# 六ヶ所保障措置分析所 使用許可書変更許可申請について

2021年5月14日

(公財)核物質管理センター

六ヶ所保障措置センター六ヶ所保障措置分析所の核燃料物質の使用許可書変更許可について、2021年4月23日に原子力規制庁（以下、NRAという。）との面談（WEB会議）結果について以下の通りとする。

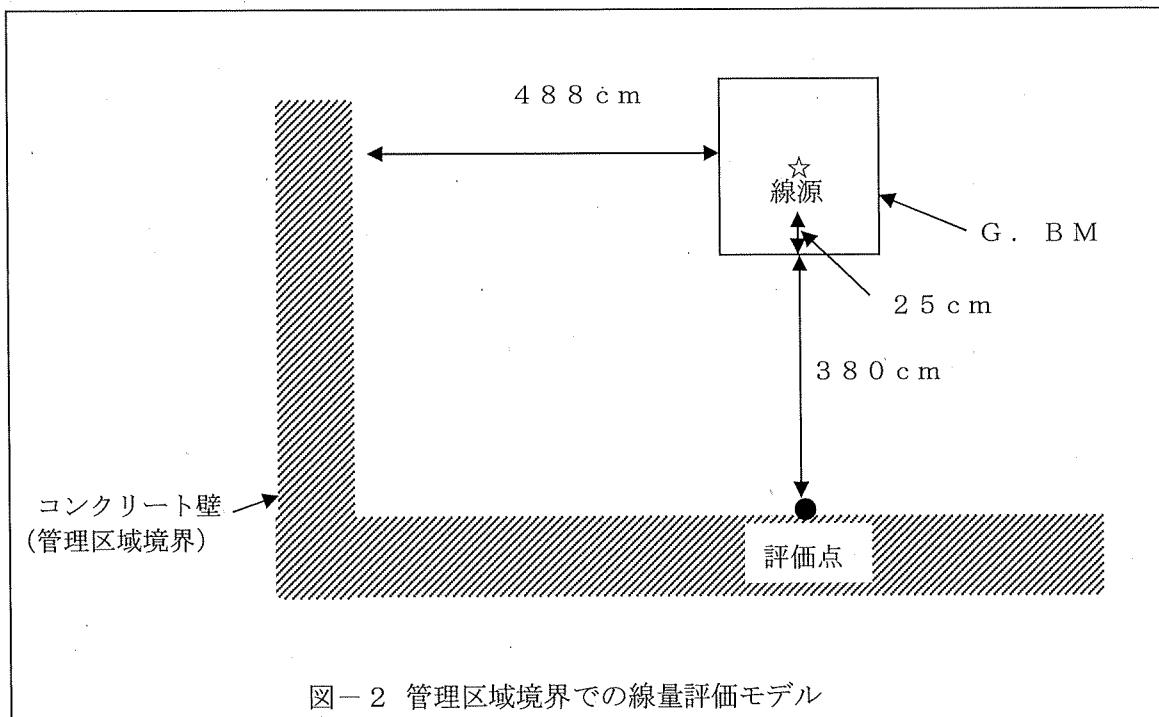
(1) 核原料物質又は核燃料物質の精錬の事業に関する規則等の規定に基づく線量限度等を定める告示（平成27年8月31日号外原子力規制委員会告示8号）の、「管理区域に係る線量等」のうち、「線量」に係る項目が不明。

1) 管理区域境界における線量の評価を追加（添付－1 障害対策書「3. 2 外部被ばくに係る線量率の推定」に(4)として追加）

### （4）管理区域境界の線量評価

最大の線量率となるG. BM5表面の線量率を元に管理区域境界での線量を評価した。評価はG. BM5表面の線量率が管理区域境界までの距離の二乗に反比例するものとし、管理区域境界までの距離は図－2に示す。その結果、管理区域境界での線量率は $6.48 \mu \text{Sv}/\text{h} \times (25/405)^2 = 0.0246 \mu \text{Sv}/\text{h}$ である。

3ヵ月の作業時間を600時間（48時間／週×12.5週／3ヵ月）とした場合、推定される管理区域境界付近の線量は、最大約0.015mSvである。

また、3ヵ月の全期間作業を行ったと仮定した場合（ $0.0246 \mu \text{Sv}/\text{h} \times 160 \text{時間} (24 \text{時間} \times 3 \text{ヵ月} (90 \text{日}))$ ）でも管理区域境界での線量率は、約0.053mSvであり核原料物質又は核燃料物質の精錬の事業に関する規則等の規定に基づく線量限度等を定める告示（平成27年8月31日号外原子力規制委員会告示第8号）に定めた線量限度を超えることはない。

- 2) 管理区域境界における線量の評価モデルを追加（添付一1 障害対策書「3.2  
外部被ばくに係る線量率の推定」に図-2を追加）

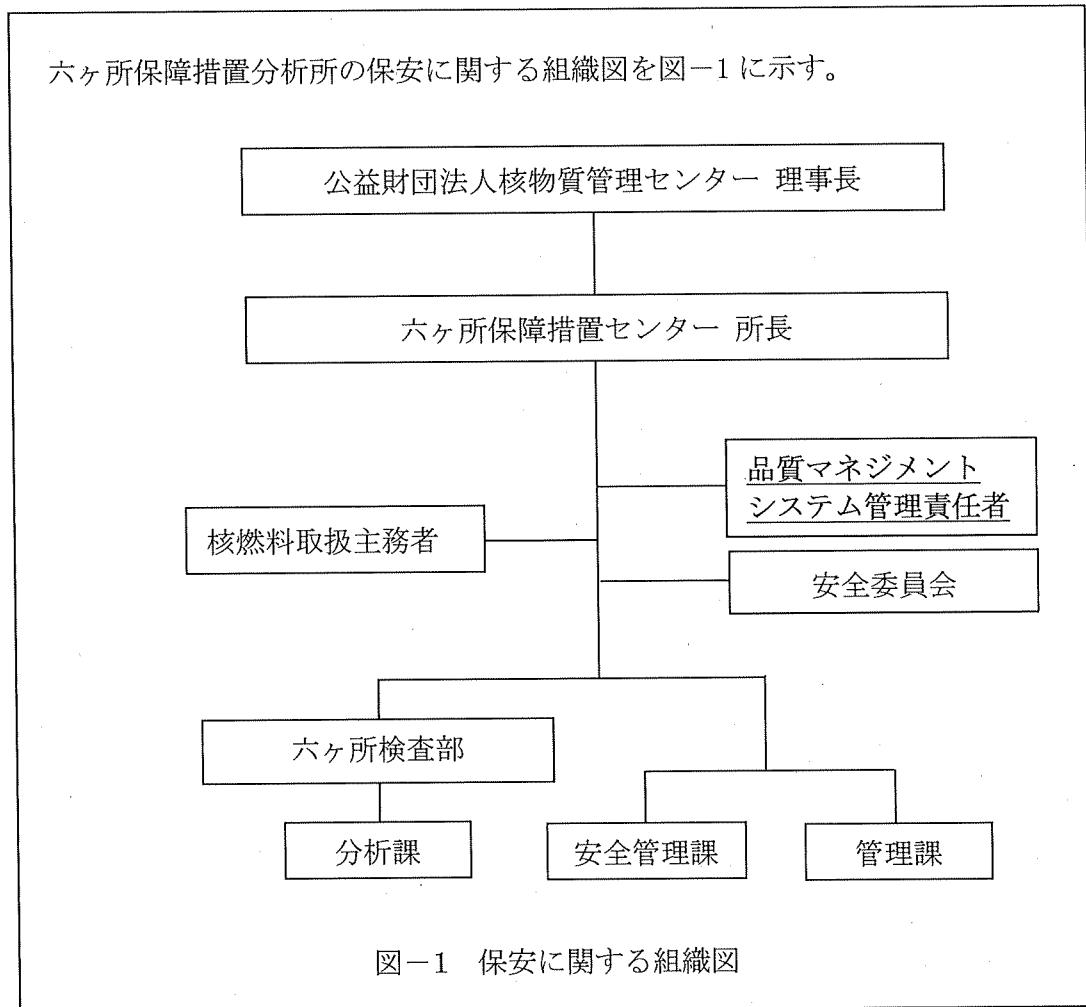
(2) 「核燃料物質の使用に必要な技術的能力に関する説明書」の記載について、申請の都度、現状と整合（有資格者の人数等含む）をとった記載にすべき。

2) 組織図の記載整合のため修正（使用変更許可申請書本文 図-1）
